**Усиление колонн и вертикальных связей ЭСПЦ-2, Главный корпус в осях А-Д/1-27**

417-08.21-АС1

Изм.	№ док.	Подп.	Дата
1	515-02.22	<i>Мокнов</i>	23.02.22

Разрешение		Обозначение		417-08.21-АС1			
515-02.22		Наименование объекта строительства		Усиление колонн и вертикальных связей ЭСПЦ-2, Главный корпус в осях А-Д/1-27			
Изм.	Лист	Содержание изменения		Код	Примечание		
1	1.2	1. В ведомость рабочих чертежей добавлена информация в столбец "Примечания"; 2. В ведомость рабочих чертежей добавлен лист 22.		1			
1	1.3	1. Добавлена ведомость основных комплектов.		1			
1	1.4	1. Изменен номер ветрового района; 2. Изменена актуализация ГОСТ 23118-2019.		1			
1	1.5	1. Изменена актуализация СП 131.13330.2020.		1			
1	1.11	1. Изменена актуализация ГОСТ 23118-2019; 2. Изменена актуализация СП 48.13330.2019.		1			
1	1.12	1. Изменена актуализация ГОСТ 23118-2019.		1			
1	1.14	1. Изменена актуализация ГОСТ 23118-2019; 2. Изменена ссылка на таблицу ГОСТ 23118-2019.		1			
1	1.15	1. Изменена актуализация ГОСТ 9.402-2004.		1			
1	2	1. Добавлен пункт примечаний 6.		1	Кол-во уч-ов - 1

Схема расположения вновь монтируемых конструкций по нижнему поясу стропильной фермы в осях А-Б/18-19

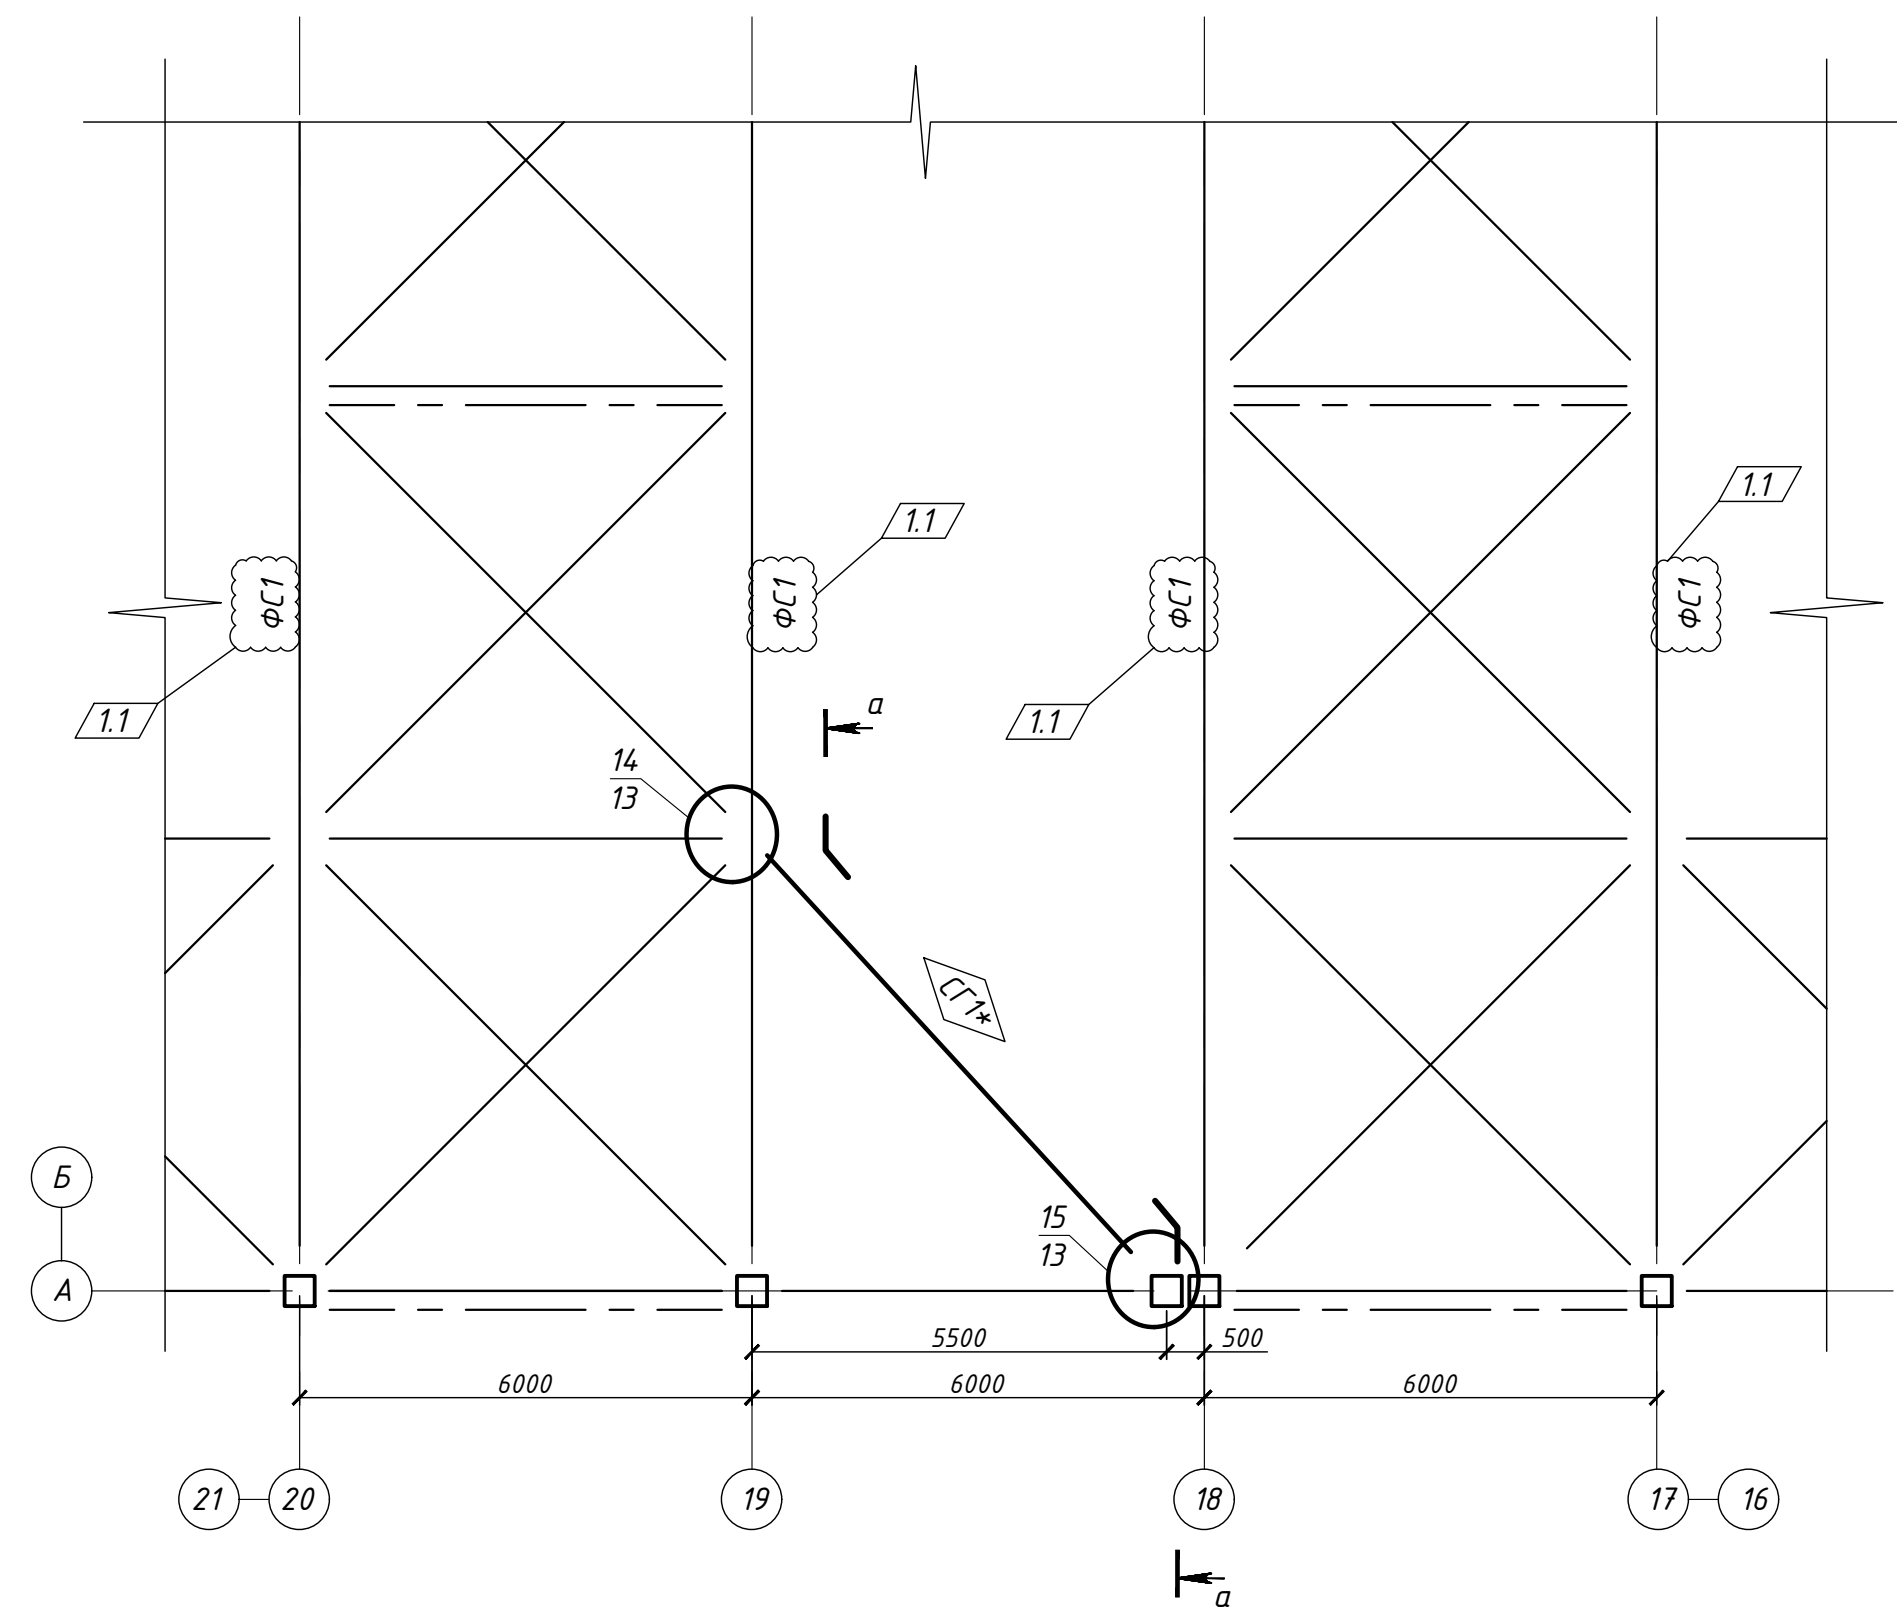
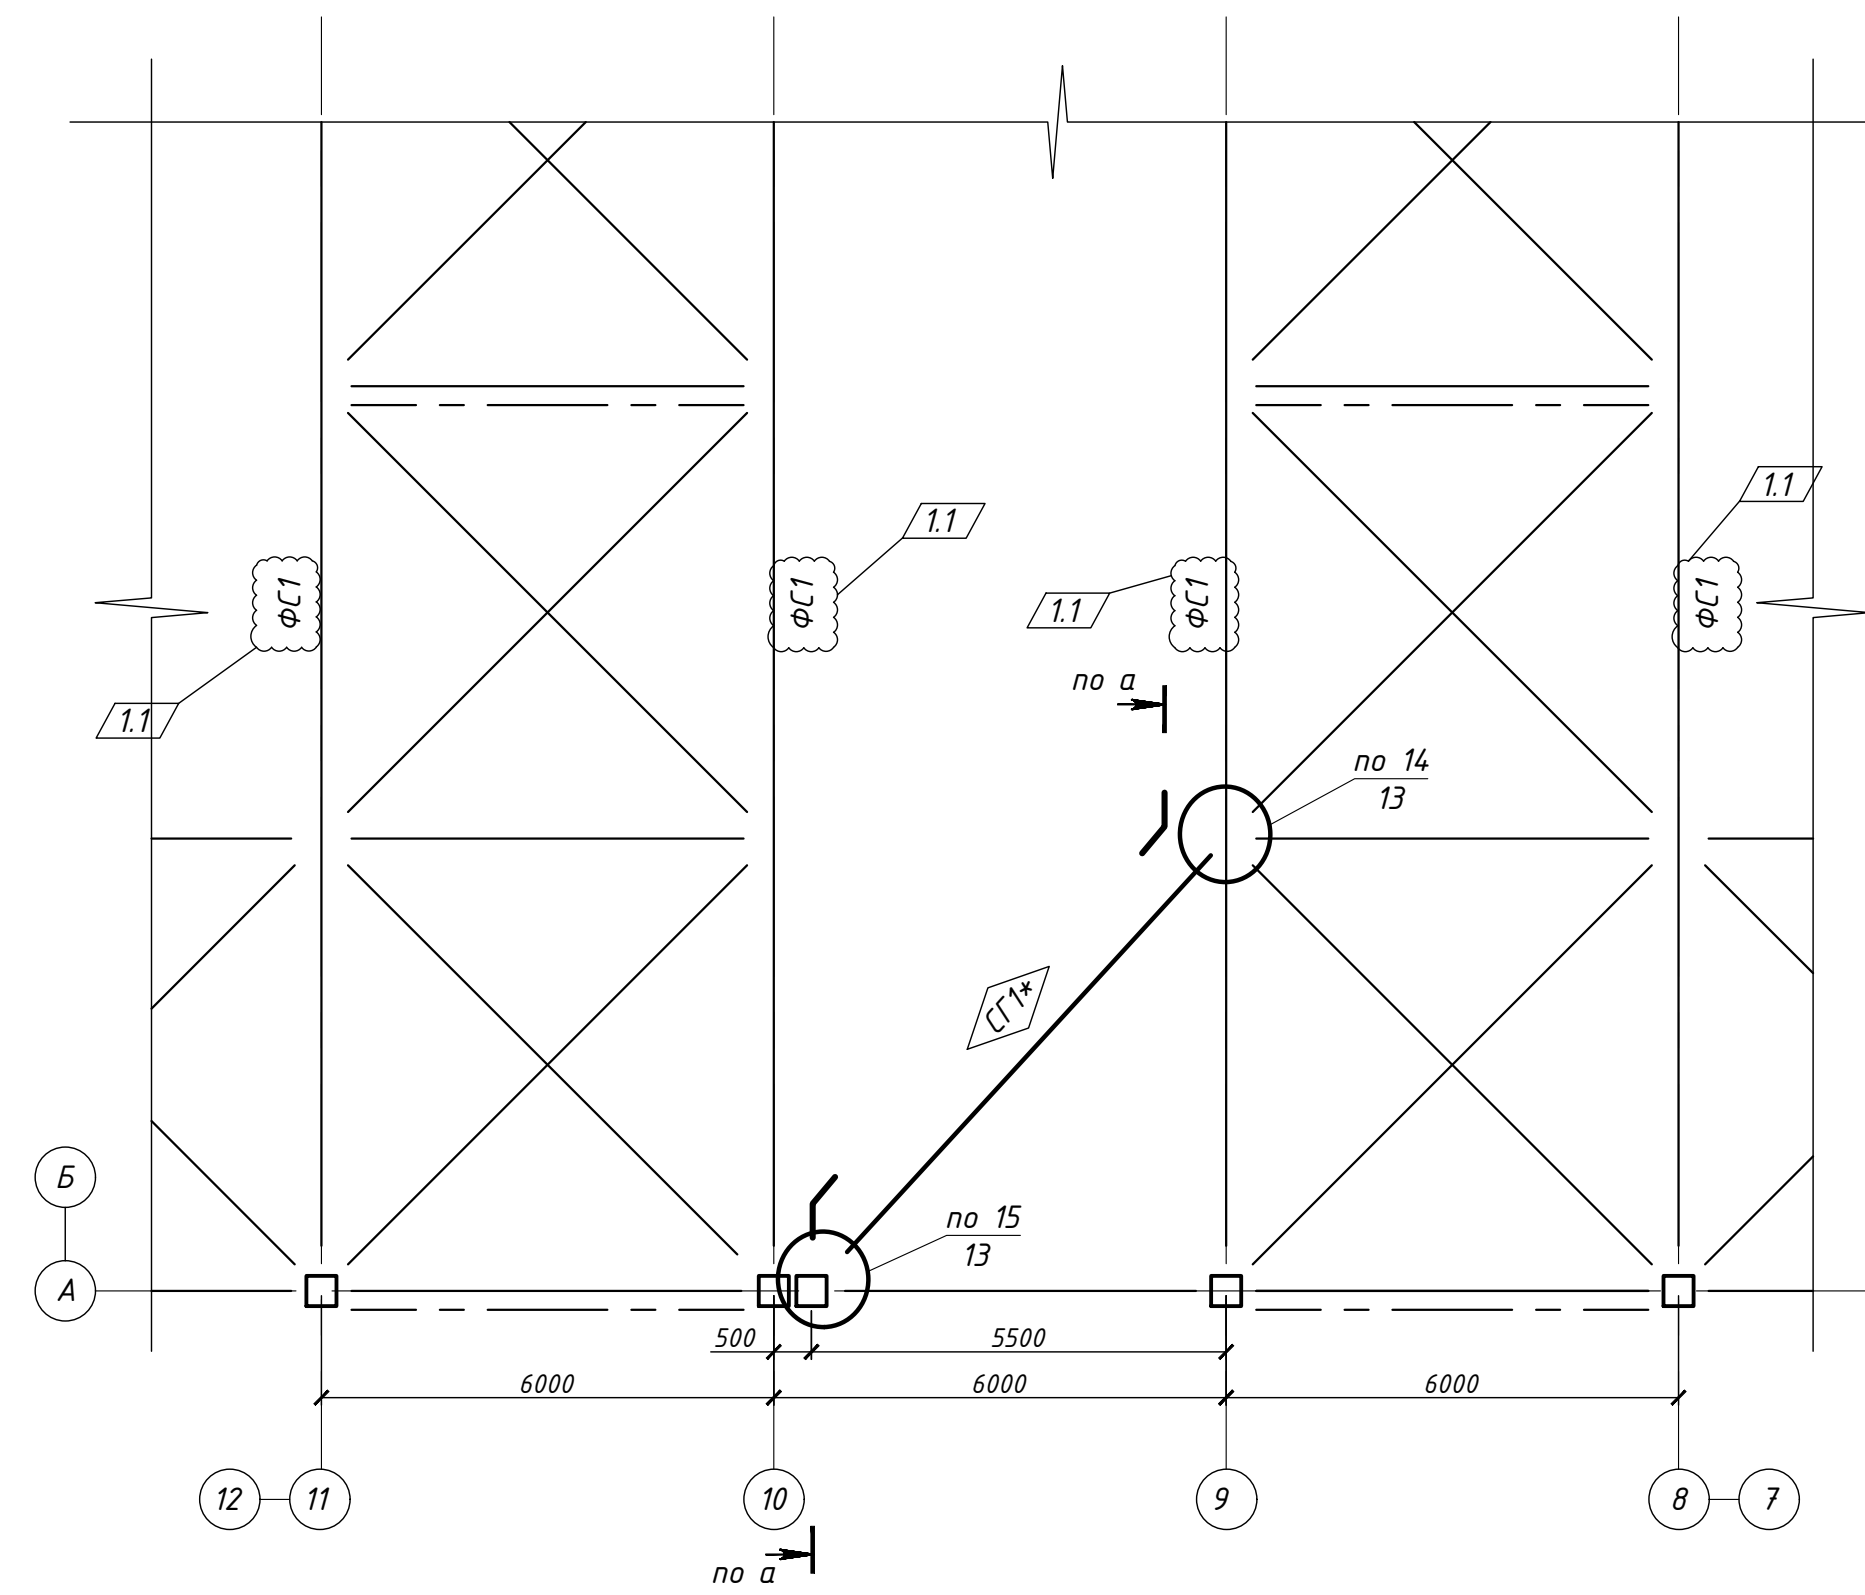
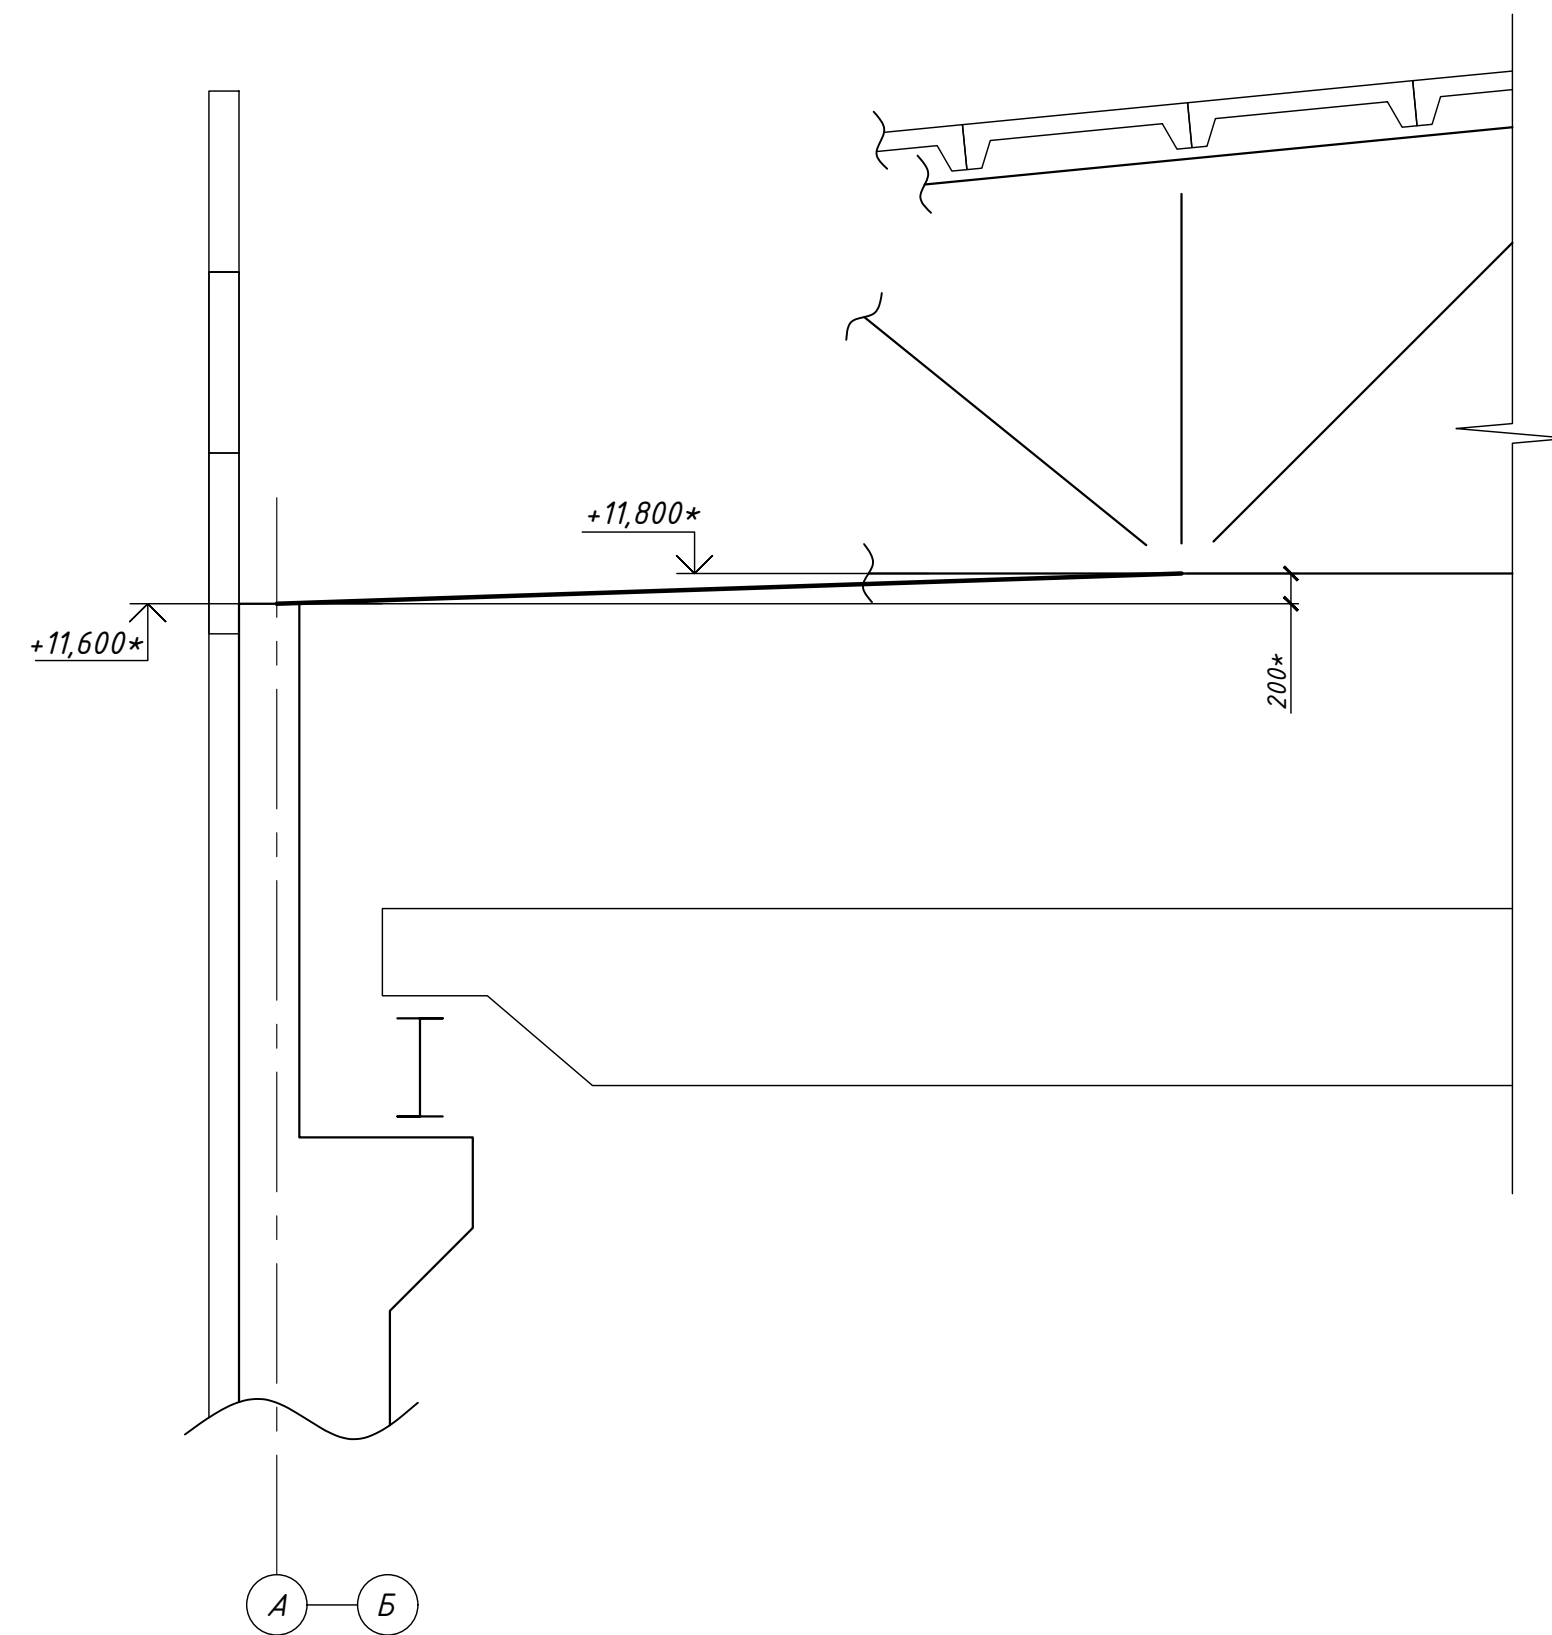
1	3	1. Добавлена маркировка существующих стропильных ферм; 2. Добавлен пункт примечаний 5.		1	Кол-во уч-ов - 2		
1	4	1. С разреза 3-3 снят узел 37; 2. С разреза 2-2 снят узел 38;		1	Кол-во уч-ов - 2		
1	6	1. С разреза 7-7 снят узел 38;		1	Кол-во уч-ов - 1		
1	10.6	1. В дефекте 16-1 изменена рекомендация по его устранению.		1			
1	10.13	1. В дефекте 25-1 изменена маркировка стойки фахверка.		1			
1	10.16	1. В дефекте 30-1 изменена рекомендация по его устранению.		1			
1	10.24	1. В дефекте 62-1 изменена маркировка стойки фахверка.		1			
1	10.32	1. В рекомендациях к дефектам 86-1, 87-1 изменена ссылка на рабочую документацию.		1			
1	10.35	1. Добавлен новый лист.		1			
1	11	1. В технологии выполнения сварочных работ изменен пункт 1; 2. Убран пункт примечаний 1.		1	Кол-во уч-ов - 2		
1	12	1. Убран пункт примечаний 1.		1	Кол-во уч-ов - 1		
1	13	1. В узле изменена маркировка устраняемого дефекта.		1	Кол-во уч-ов - 1
